Contribution enquête publique T8 sud

Résumé des demandes

Le Collectif

Rue des Fillettes

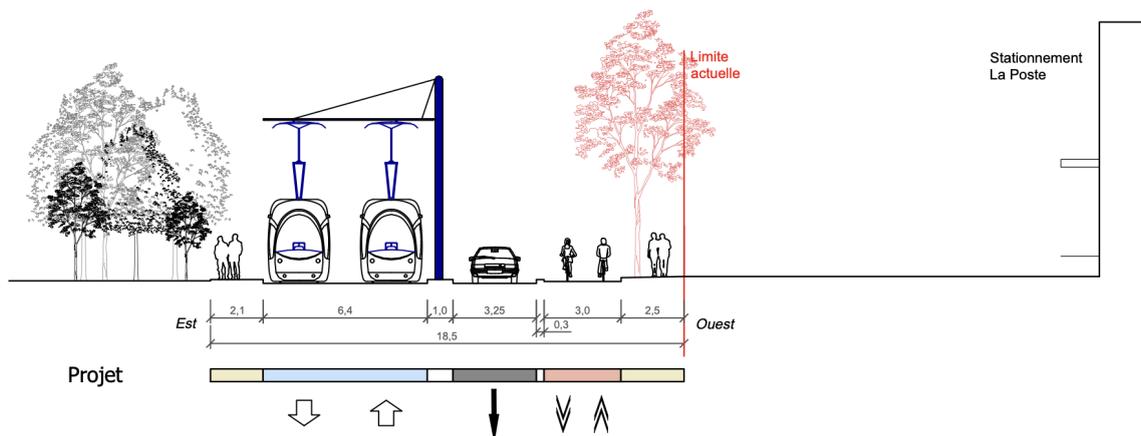
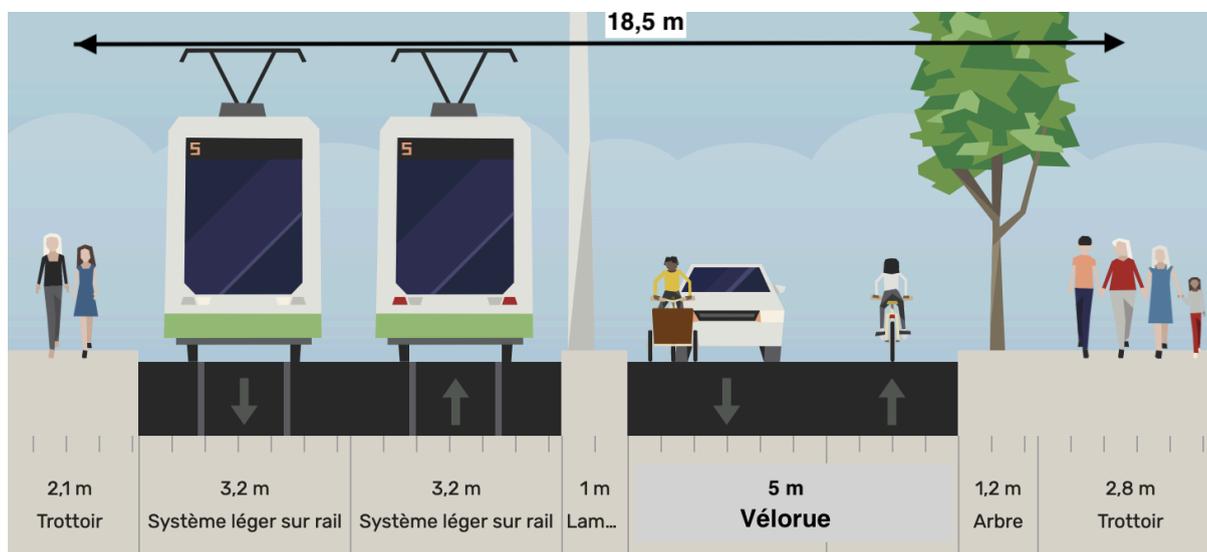
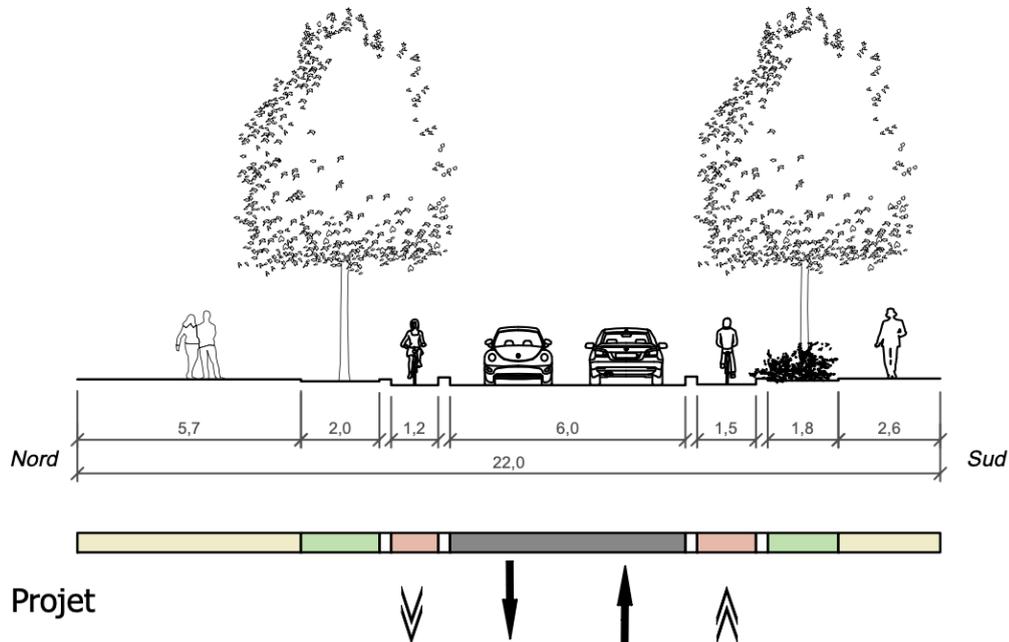
Le projet d'aménagement cyclable sur la rue des Fillettes comprend actuellement une piste bidirectionnelle adjacente aux façades. Nous proposons de remplacer cette piste cyclable par une vélorue. Cette modification permettrait également de conserver l'alignement des arbres existants et de créer un trottoir plus large et de meilleure qualité.

Afin de garantir que le trafic sur la rue des Fillettes ne dépasse pas le seuil réglementaire pour une vélorue, fixé à 2000 véhicules par jour selon le CEREMA, il pourrait être nécessaire de revoir le plan de circulation et d'inverser le sens de circulation sur une partie de la rue des Fillettes pour éviter le trafic de transit.

Rue Proudhon

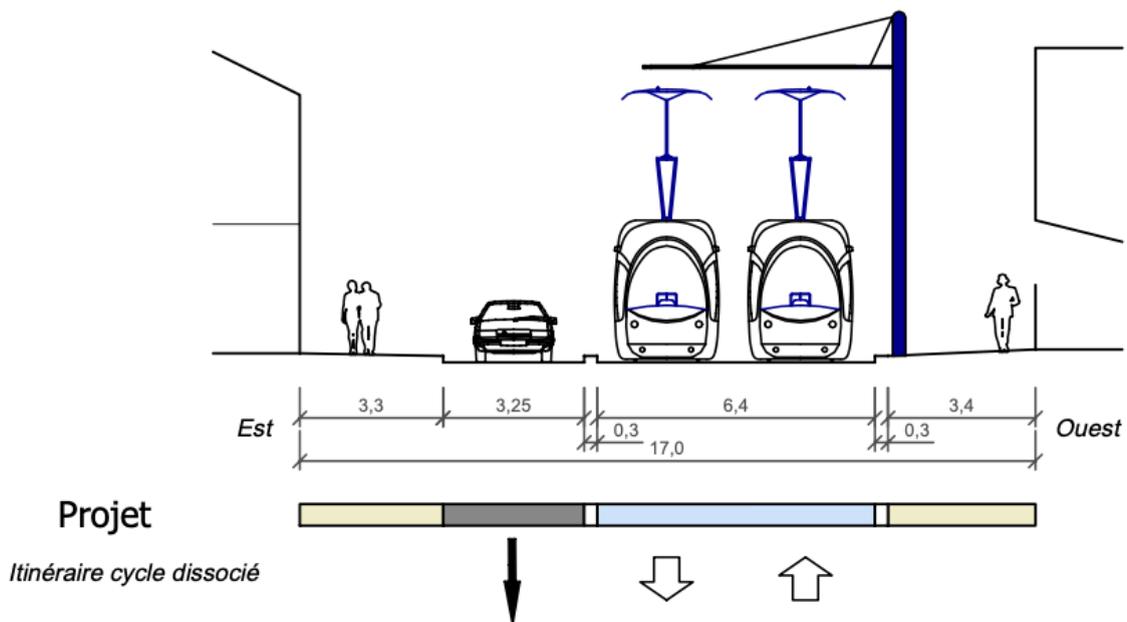
Nous préférons avoir une bidirectionnelle côté sud d'une largeur d'environ 3 m au lieu d'avoir deux unidirectionnelles étroites.

Rue Henri Murger

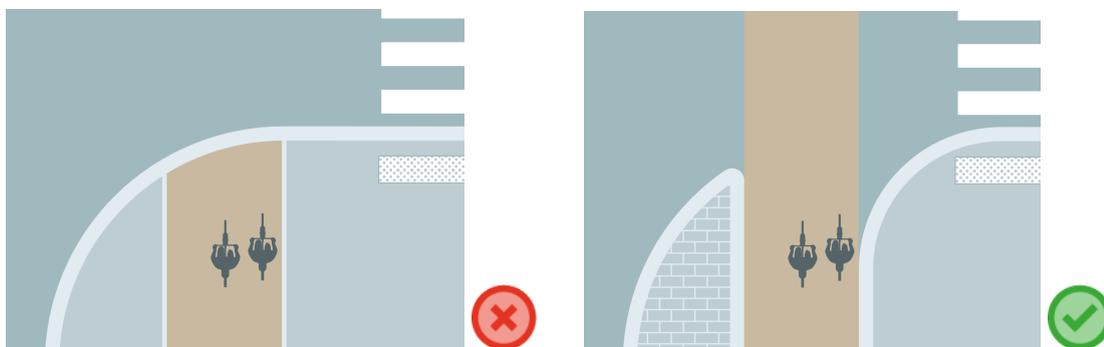
La cyclabilité de cette rue est mauvaise :

- dans le sens de circulation, la circulation cyclable se fait en mixité sur une chaussée trop étroite (3,25 m) pour dépasser (il en faudrait alors 4), ce qui représente une situation stressante pour les cyclistes, qui peuvent se faire « mettre la pression » par des automobilistes ;
- il n'y a pas de contresens cyclable.

Sur cette courte longueur, il apparaît que le trafic pourrait être modéré et se faire en mixité sur la voie de droite du tram (voie dite banalisée) sans pénaliser la circulation de ce dernier. Cela ouvre la perspective d'autres aménagements sur la chaussée gagnée, telle qu'une piste bidirectionnelle.

Pas de bordures en travers

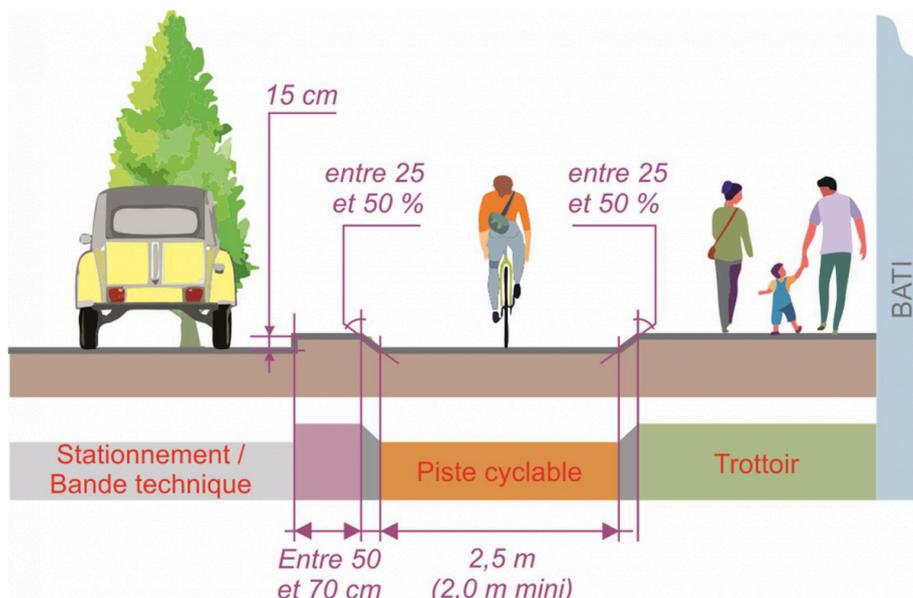
Le projet comprend des franchissements de bordures et de caniveaux à chaque traversée.

Les bordures délimitent l'espace piéton. Ainsi, il n'y a en principe pas de raison qu'une trajectoire cyclable traverse une bordure, puisqu'un vélo n'a pas à entrer dans un espace piéton.

L'absence de bordure permet également de s'assurer de **l'absence de vue. Une vue à zéro est en effet indispensable** et a d'autant plus de chances d'être réussie qu'il n'y a pas de bordure. Ces bordures sont encore plus dangereuses lorsqu'elles se trouvent en biais (en courbe) par rapport aux trajectoires. La meilleure solution est de ne pas mettre de bordures en travers du tout, et de simplement faire de la jonction d'enrobé.

Si une bordure est indispensable, la vue de celle-ci **doit être à 0 cm**. En particulier, **la combinaison de bordures T3-CS2 est à proscrire**. Si un caniveau est indispensable, le Cerema préconise l'utilisation de deux bordures CS2 non collées :

Éviter les conflits d'usages : séparation piéton - cyclistes

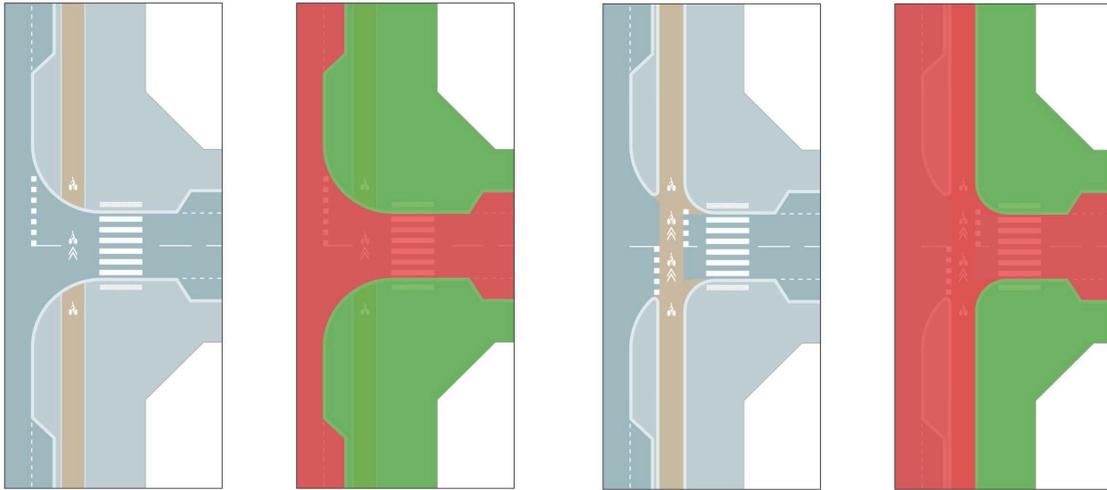
Si la différence de couleur est bonne à prendre, elle est insuffisante pour séparer le trottoir et la piste cyclable. La bande de pavés drainants peut remplir son rôle (le retour d'expérience nous le dira), mais partout où elle n'est pas possible, il faut une vue d'au moins 5 cm suivant les préconisations du Cerema :

C'est en particulier le cas aux carrefours. Le revêtement unique sans séparation physique ne fonctionne pas (et n'est pas réglementaire si non détectable par les malvoyants).

Par ailleurs, l'emplacement de la bordure de trottoir joue un rôle prépondérant dans l'identification des domaines de voirie. Une même attribution de l'espace avec deux implémentations différentes donne une lecture complètement différente de l'espace et favorise ou réduit les conflits vélos/piétons :

Ouvertures vers les rues secondaires

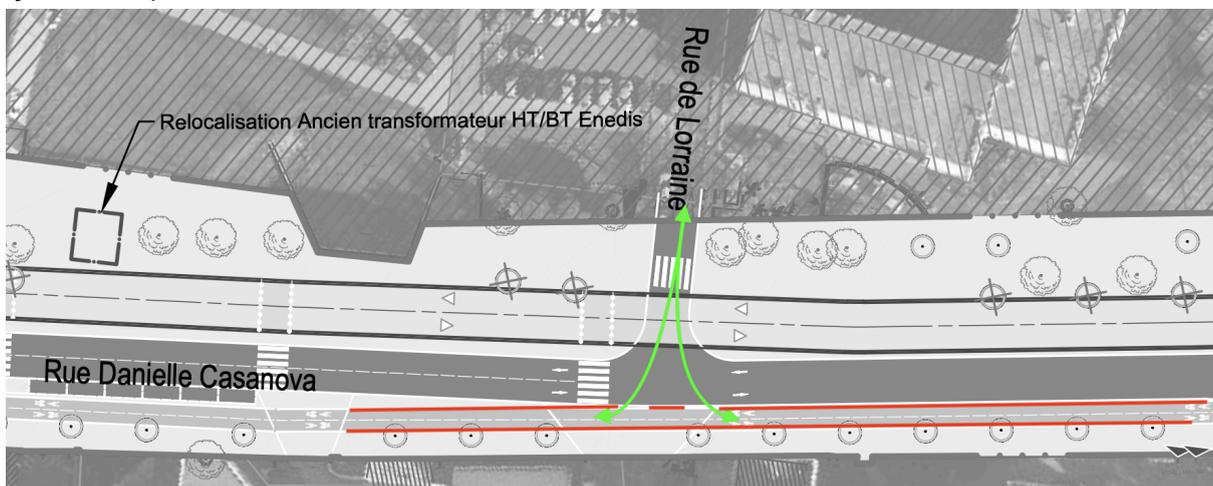
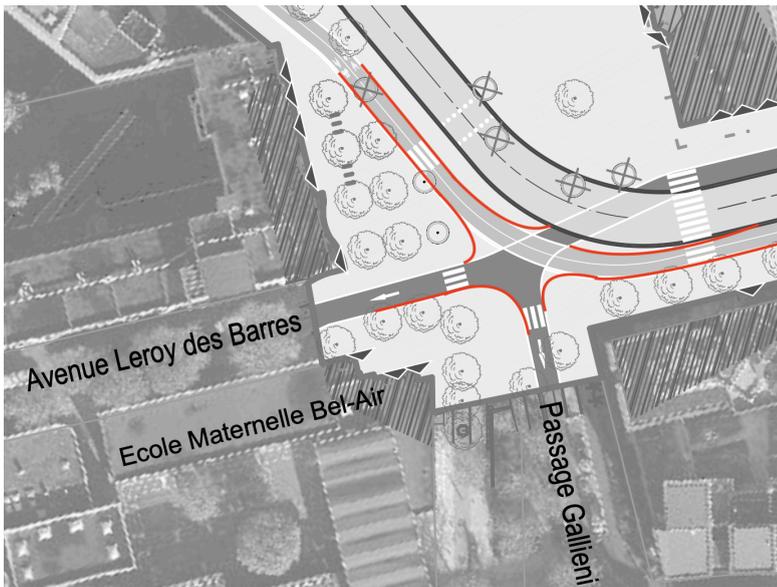
Il est nécessaire de toujours faire attention à ce que les cyclistes puissent rejoindre la piste cyclable depuis les rues secondaires.

Exemple: création des ouvertures dans la piste cyclable pour permettre le mouvement vers et depuis la rue de Lorraine.

De plus, il faut faire attention à bien arrondir les bordures pour le mouvement tournant vers les rues secondaires.
